STUDIO LEGALE CERUTI

OGGETTO: Enel Produzione Spa - centrale termoelettrica "Federico II" di Brindisi - Procedura di Valutazione di Impatto Ambientale del progetto di sostituzione delle unità a carbone esistenti con nuove unità a gas per la Centrale Termoelettrica "Federico II" di Brindisi - Integrazioni alla documentazione del procedimento di VIA - Osservazioni ai sensi dell'art. 24 comma 5 del D.Lgs. 152/2006

ALLEGATO 2) Relazione a firma del Dott. Marco Cervino in data 28.09.2021 dal titolo "*Sostituzione delle unità a carbone esistenti con nuove unità a gas presso la centrale termoelettrica di Brindisi Sud Federico II - Emissioni in atmosfera e potenziali impatti: revisione critica delle integrazioni fornite dal*

Figura 28 -PNIEC 2025, localizzazione nuova capacità gas e accumuli

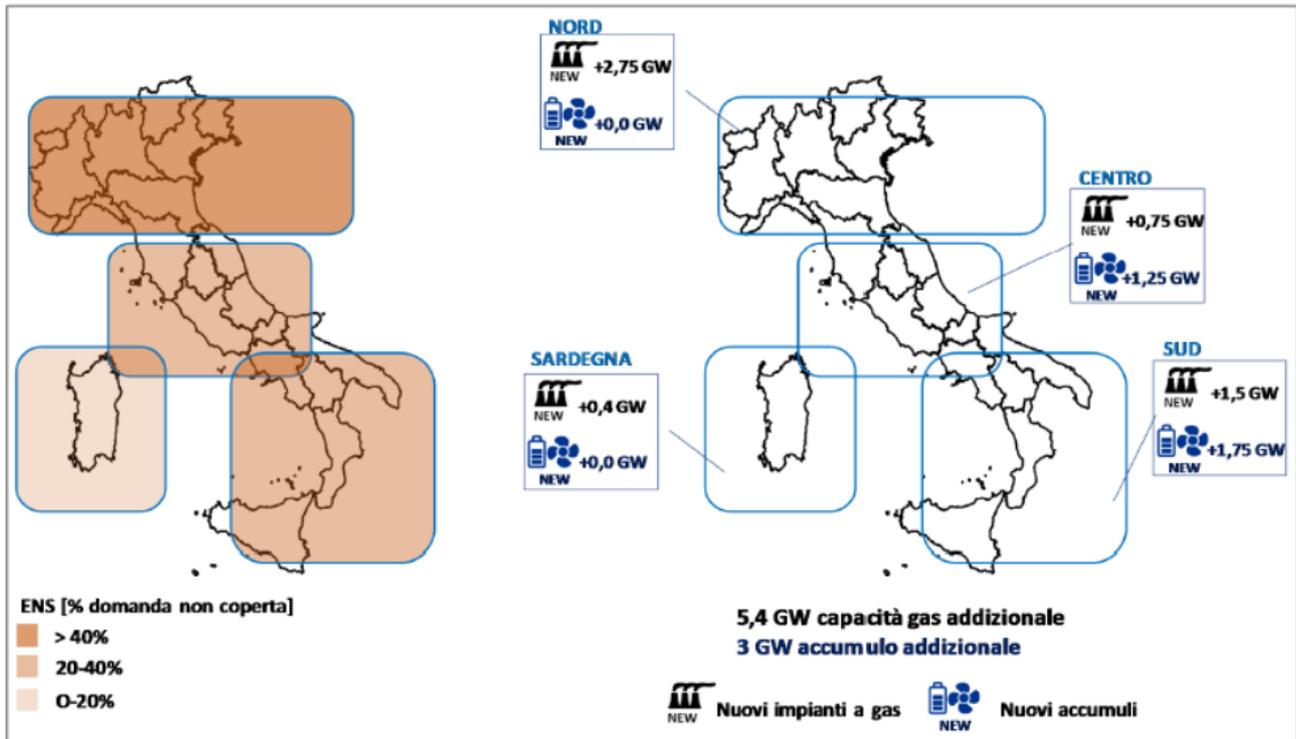
Secondo il Rapporto di Adeguatezza 2019 di Terna,²⁰ sono necessari **1500 MWe** di nuova potenza fossile a gas per compensare la chiusura di quella a carbone e soddisfare i requisiti di adeguatezza della rete nazionale nel Sud Italia, come mostrato nella figura sottostante:

Concentrazione media-massima giornaliera su 8 ore per il CO (CESI 2019b)

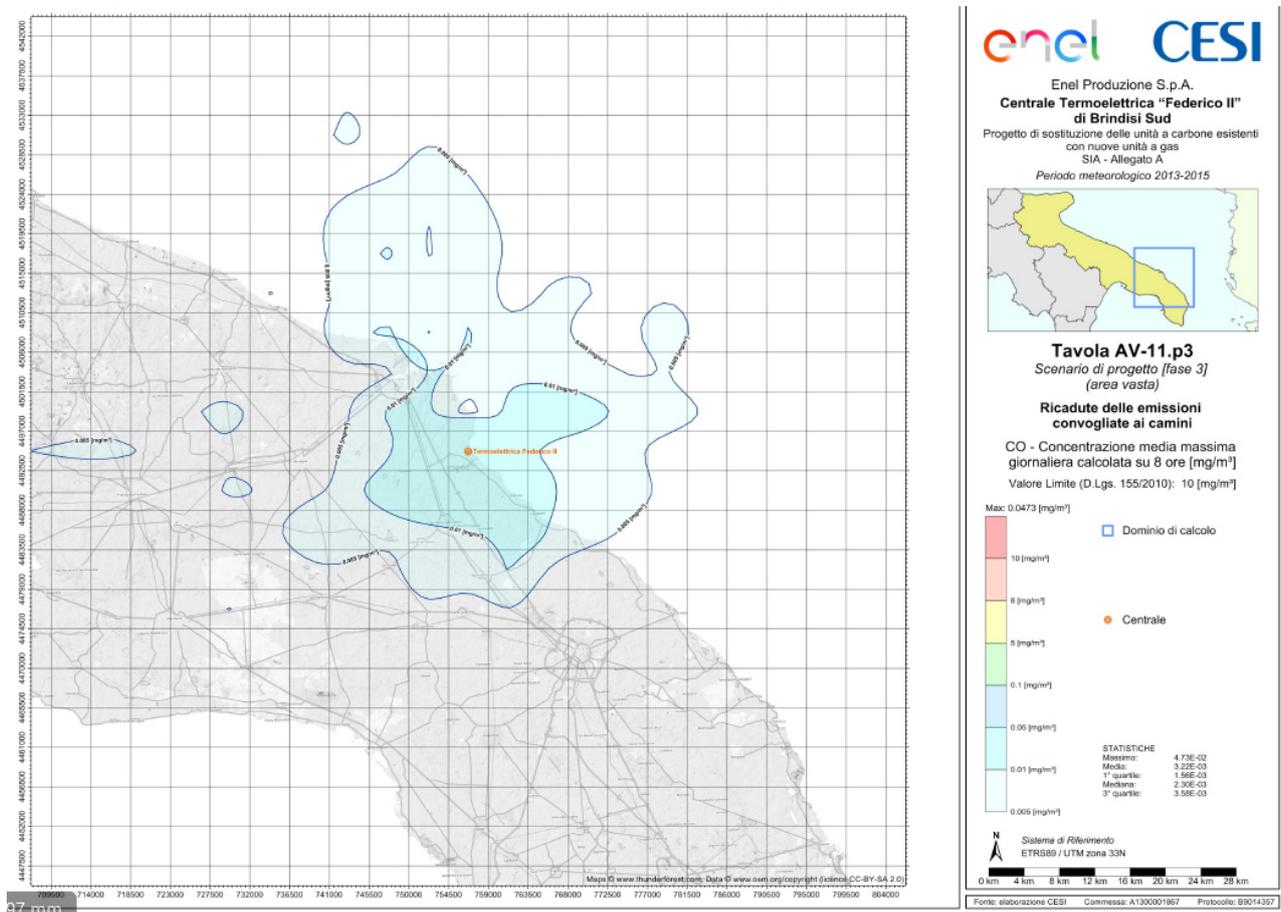
La risposta formulata dal proponente (ENEL, 2021a pp.14-16) è del tutto elusiva del significato che aveva la richiesta di integrazioni formulata dalla Commissione Tecnica del procedimento di Valutazione di Impatto Ambientale (CTVIA), che qui riporto: *“contenere le emissioni di CO che in fase 3, su alcuni recettori sensibili determinano un incremento, seppur modesto delle concentrazioni massime al suolo. Considerando che le emissioni di CO costituiscono una buona proxy delle emissioni dei microinquinanti non modellizzati, la riduzione delle concentrazioni di CO su tutti i recettori sensibili, garantirebbe una riduzione presso questi ultimi della concentrazione in atmosfera di detti microinquinanti”*. Cioè, la CTVIA intendeva che fossero utilizzate le informazioni relative alla dispersione del CO non per valutarne la tossicità per sé, ma in relazione all'associazione con microinquinanti (in fase solida o gassosa) emessi dalla combustione del gas naturale ma non considerati. Alla preoccupazione della CTVIA per alcuni recettori sensibili, posso aggiungere che dalla Tavola AV-11.p3 allegata a CESI (2019b) relativa alla concentrazione media-massima giornaliera su 8 ore per il CO il proponente avrebbe potuto dedurre ulteriori considerazioni sulla popolazione esposta a ricadute di microinquinanti non modellizzati.

Figura 3: Mappa della popolazione residente totale nell'area di interesse per sezione di censimento

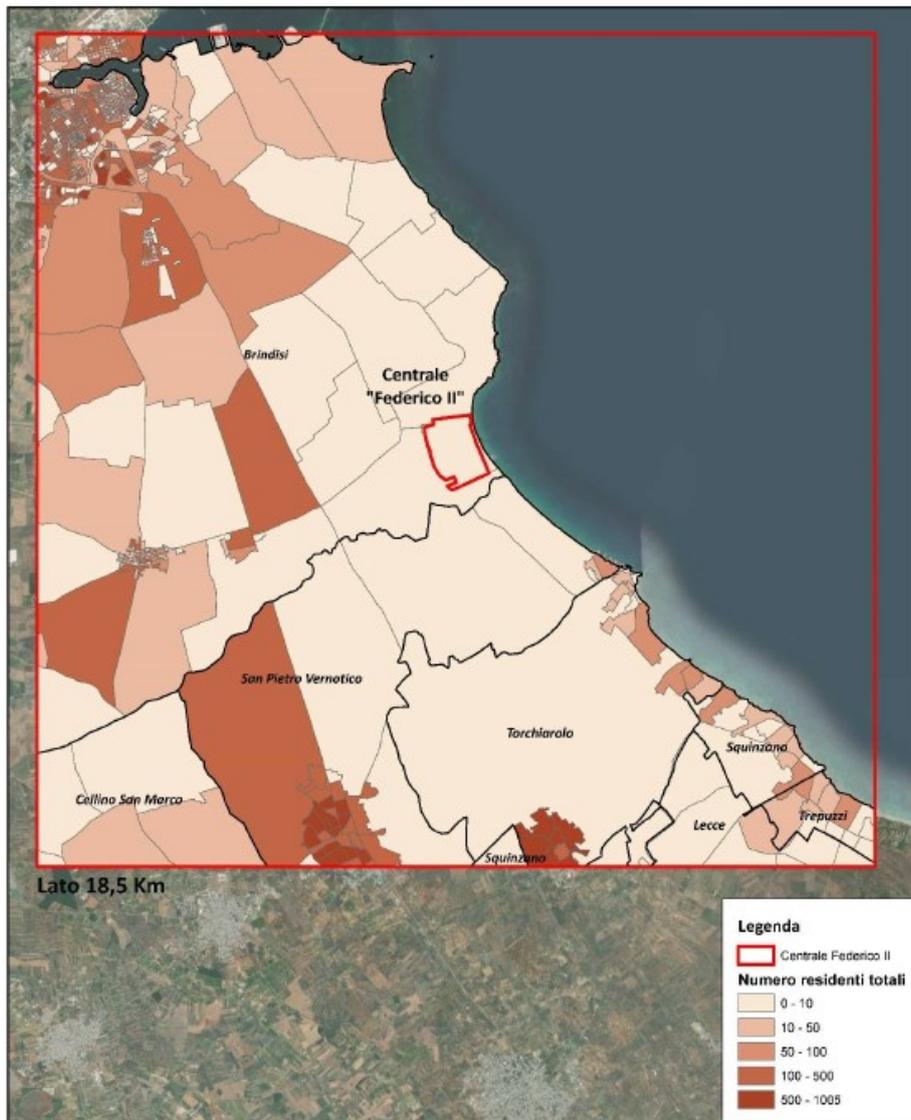
Parto dal riportare la mappa della popolazione residente nell'area di interesse per sezione censuaria;
Il proponente ha scelto un'area di studio centrata nel sito della CTE, quadrata di lato pari a 18.5 km.

Si nota che tale area esclude verso Sud, per pochi chilometri, paesi densamente abitati e Lecce.

Figura 1: Concentrazione media annua nello scenario CCGT

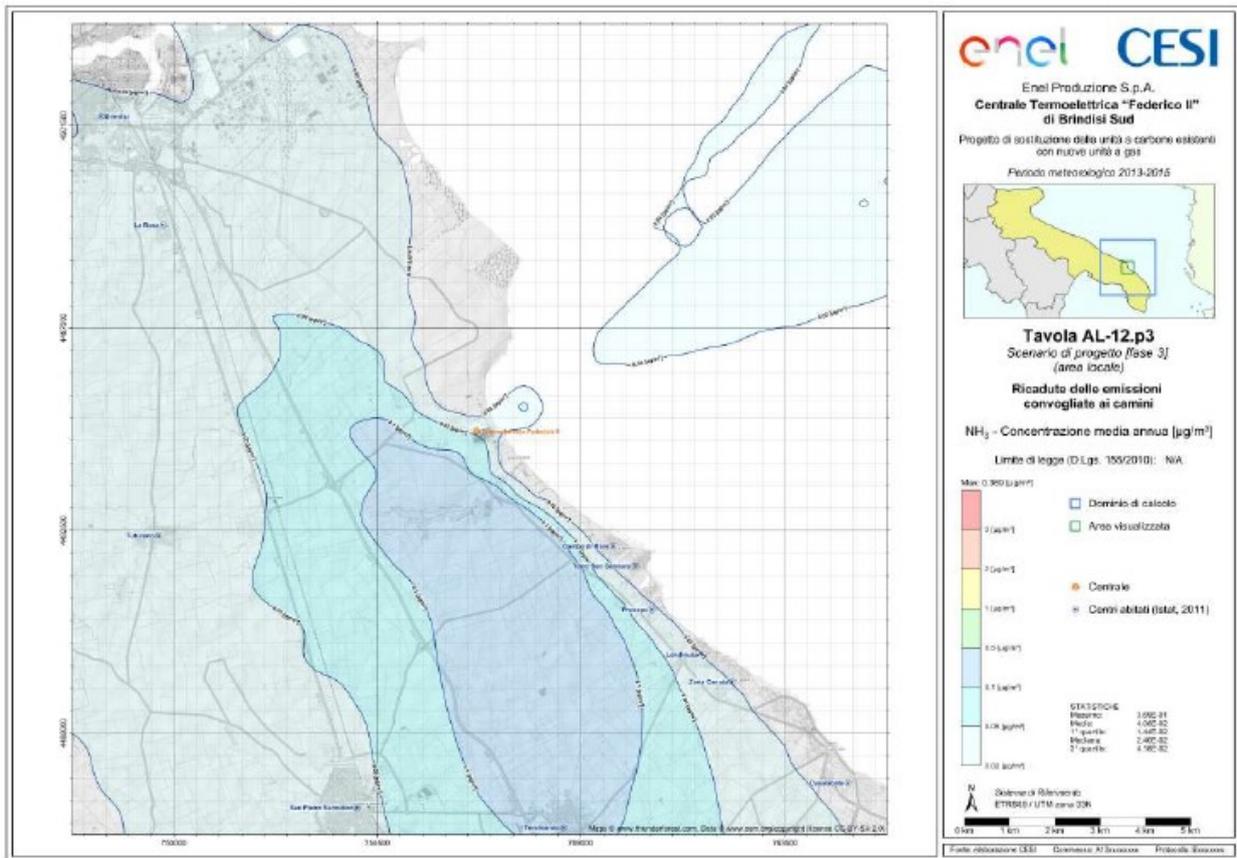
Confrontiamo adesso il risultato presentato per la dispersione (concentrazione media annua) dell'inquinante ammoniacale, presentato in ENEL (2021b) come risposta alle richieste di integrazione, e calcolato sulla medesima area.

Si può notare come “la traccia” dell’inquinante abbia una direzione prevalente verso Sud-Sud-Est, e le isolinee di concentrazione non si richiudano all’interno dell’area di calcolo. Ricordo che l’ammoniaca riveste un ruolo importante per la determinazione della formazione e distruzione di inquinanti secondari (particolato, ozono) la cui criticità è già stata discussa. Il confronto delle due mappe suggerisce che la scelta di limitare l’area di studio a Sud non sia coerente con la necessità di valutare la popolazione residente al di fuori dell’area di calcolo.
